## ÍNDICE XERAL DO PXOM

**DOC. XII.- DOCUMENTO DE CONSULTAS**

## DOC. XII.- DOCUMENTO DE CONSULTAS

O presente documento constitúe o DOCUMENTO DE CONSULTAS no que se describe o procedemento de participación pública e consultas as que se viu sometido o PXOM de Silleda durante a súa avaliación ambiental estratéxica recompilando as observacións e alegacións formuladas como foron consideradas no planeamento.

4.1. Ocupación do solo

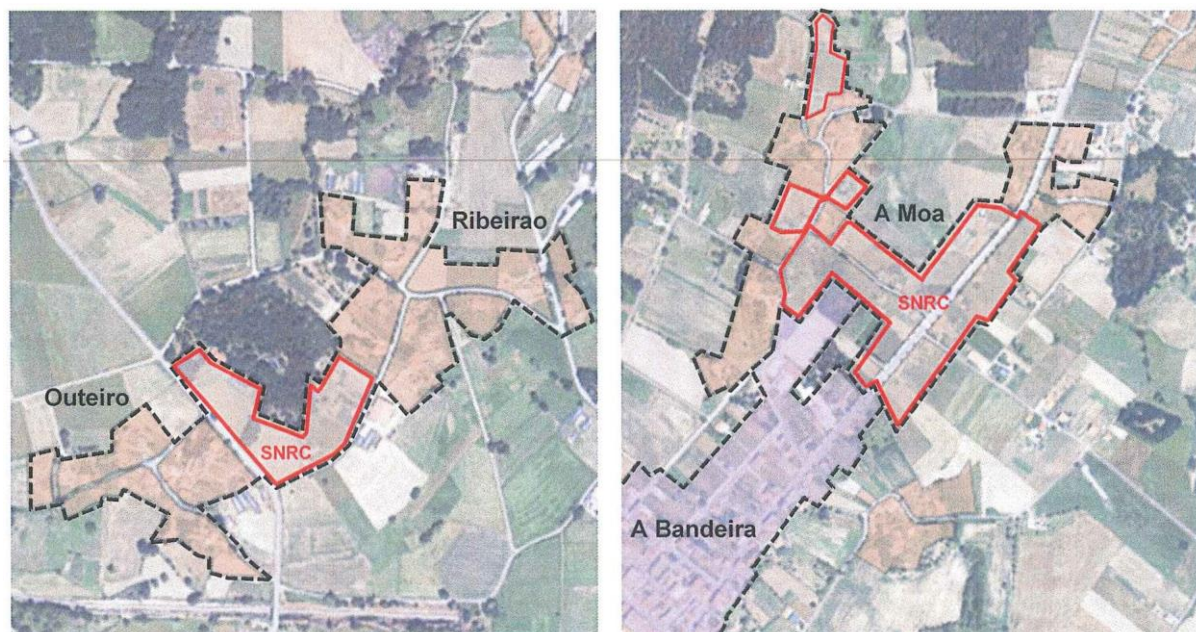
Segundo a determinación 3.1.4 das DOT, os plans urbanísticos deberán fundamentar as súas previsións nun diagnóstico xustificando a necesidade de novas vivendas no seu horizonte temporal, fundamentándose nas previsións sociodemográficas e socioeconómicas do seu ámbito de influencia.

O PXOM propón unha capacidade máxima residencial de 11.2718 vivendas, das cales 5.236 son de nova construción. Segundo as previsións máis favorables estudadas na Memoria xustificativa<sup>9</sup>, o Concello aumentará a súa poboación en 1.246 habitantes ata o horizonte temporal (2026), o cal evidencia un sobredimensionamento da capacidade máxima residencial. Hai que sumar que o 57% destas vivendas novas inclúense nos núcleos urbanos de Silleda e Bandeira, que dificilmente as poderán asimilar dadas as previsións poboacionais estudadas<sup>10</sup>.

En consecuencia, poderanse producir efectos negativos en relación á ocupación do solo e á paisaxe urbana, entre outros factores.
